改善箇所説明図 ①

不具合の内容

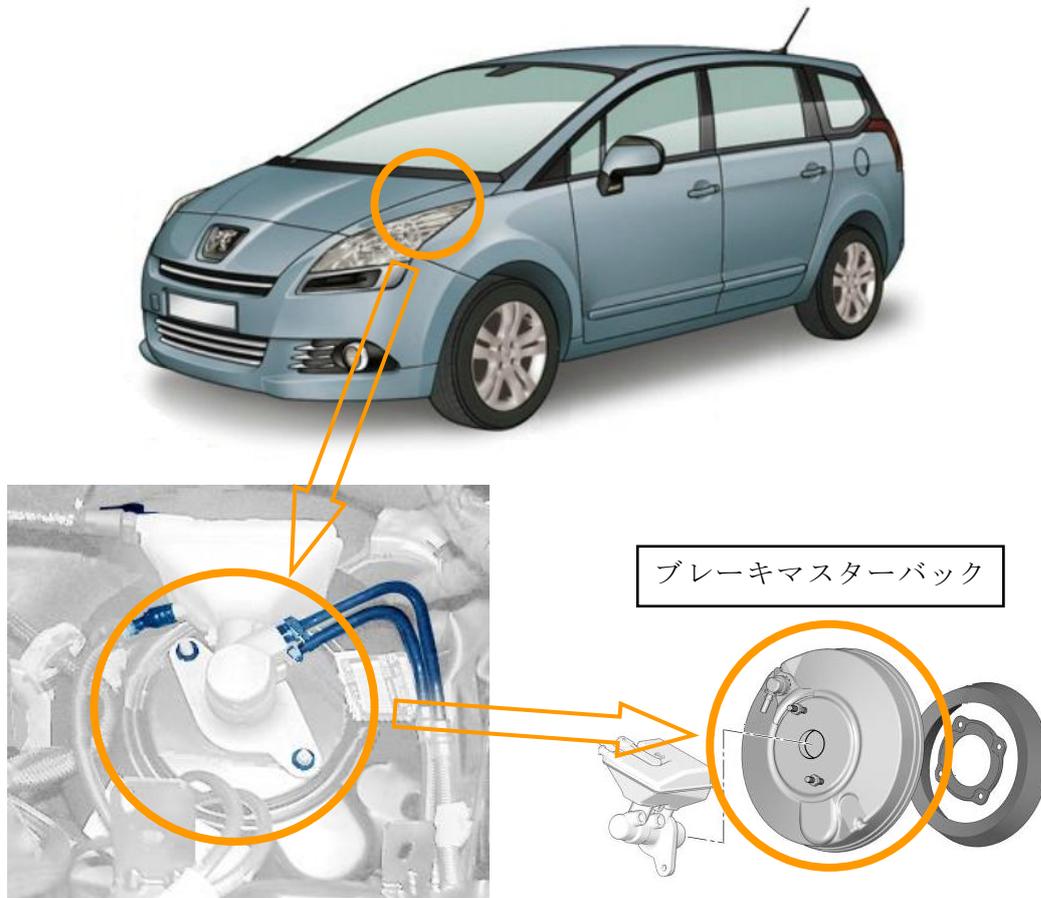
ブレーキマスターバックにおいて、内部部品のダイヤフラムの強度が不足しているものがある。そのため、そのまま使用を続けるとダイヤフラムが変形し、ブレーキペダルを放した際にブレーキペダルが規定の位置まで戻らなくなり、ブレーキの引き摺りやブレーキランプが点灯したままの状態となるおそれがある。

全車両、ブレーキマスターバックを良品と交換する。
